改善箇所説明図

基準不適合発生箇所

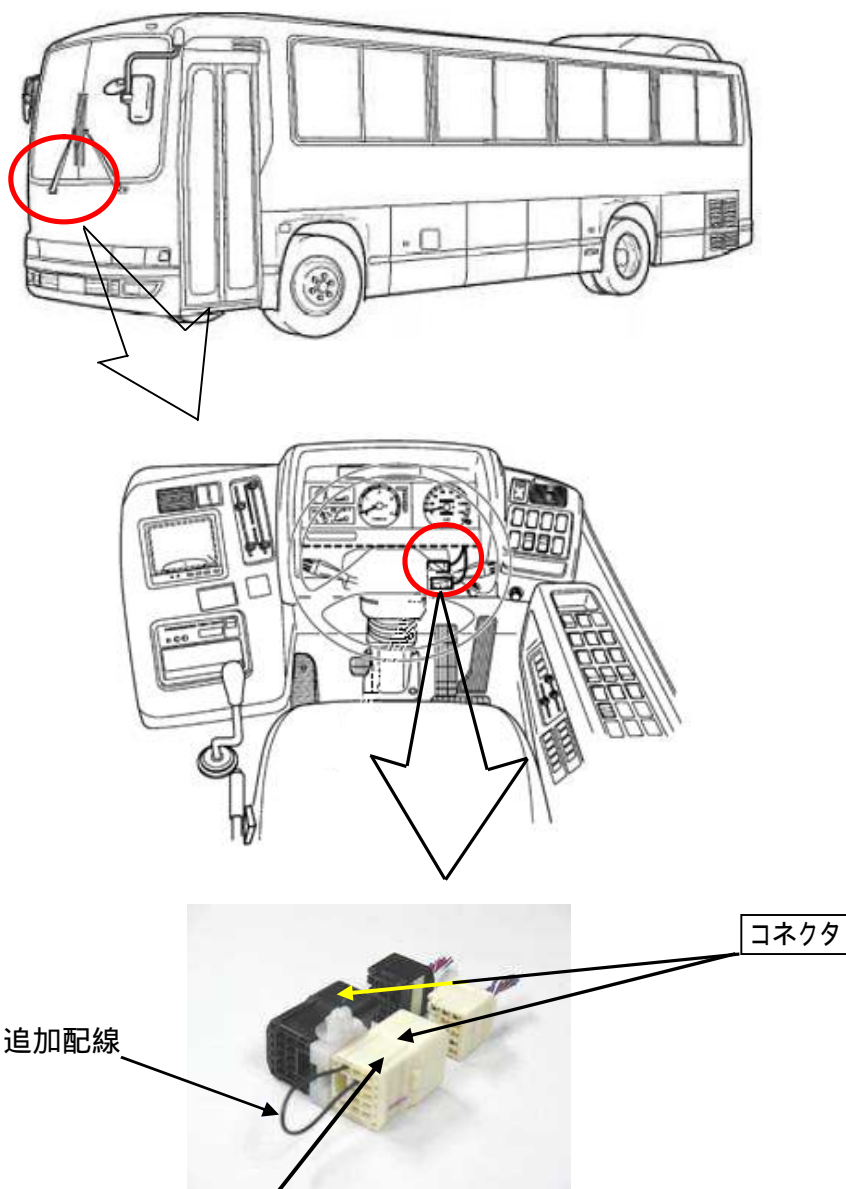
中型バスにおいて、ABS(アンチロックブレーキシステム)への電力供給に係る故障警報用配線が不適切なため、ABSへの電力供給に係る配線に故障が生じた場合、ABS警報ランプが点灯しなくなる。

全車両、ABS故障警報用配線を追加したコネクタに交換する。

識別 : 改善済車両にはネームプレートに白色ペイントを塗布する。
